REPÚBLICA DE COLOMBIA
SUPERINTENDENCIA DE INDUSTRIA Y COMERCIO

Oficio N° 14776 de 17 de septiembre de 2021

Ref. Expediente N° NC2019/0012491

TÍTULO DE LA SOLICITUD: “PERFIL CAJON”

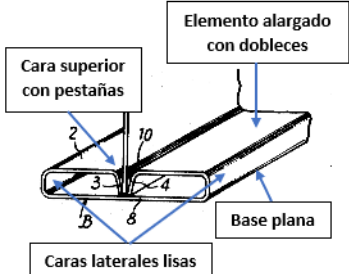
Teniendo en cuenta lo señalado en el artículo 16 de la Decisión 486 de 2000 de la Comisión de la Comunidad Andina, la presentación inicial – inciso de “**ESPECIFICACIONES TÉCNICAS**” (NC2019/0012491 del 07 de noviembre de 2019) refiere a: “*El modelo de invención de perfil cajón es un elemento no estructural (...)*”. A

continuación, se presenta la tabla comparativa entre el objeto reivindicado y los documentos encontrados en el estado de la técnica:

CARACTERÍSTICAS ESENCIALES	D1
Un perfil cajón formado en frío en acero HR grado 50, de geometría rectangular.	Los flancos tubulares (A) y (B) tienen una sección transversal rectangular. Fabricación continua por formado en frío (...) (Col. 3, líneas 6 a 8, 25 a 27). El material es divulgado implícitamente en el estado de la técnica.
Formado con un solo fleje doblado, que comprende dos caras laterales lisas, una base plana y una cara superior que consta de unas pestañas que se unen entre sí.	Los flancos (1) y (2) tienen bordes doblados (3), (4), (5) y (6) en un ángulo obtuso. Los bordes doblados están soldados a lo largo de las líneas 10 y 11 (Col. 3, líneas 10 a 15). Estas lengüetas permiten continuar la soldadura en el núcleo a lo largo del eje y-y', soldadura que habría sido interrumpido en gran medida de un lugar a otro debido a las deformaciones en V (Col. 4, líneas 1 a 4). 
Con diferentes calibres.	Los espesores son divulgados implícitamente en el estado de la técnica.

De acuerdo con la comparación realizada anteriormente se concluye que la materia incluida en la presentación inicial no es nueva. Cabe agregar, que el material de los perfiles estructurales huecos que se encuentran en el mercado es generalmente acero hot rolled^{2,3}, de diferentes calibres², por lo cual, este despacho considera que estás características son divulgadas implícitamente en el estado de la técnica y no pueden dar novedad al producto reclamado.
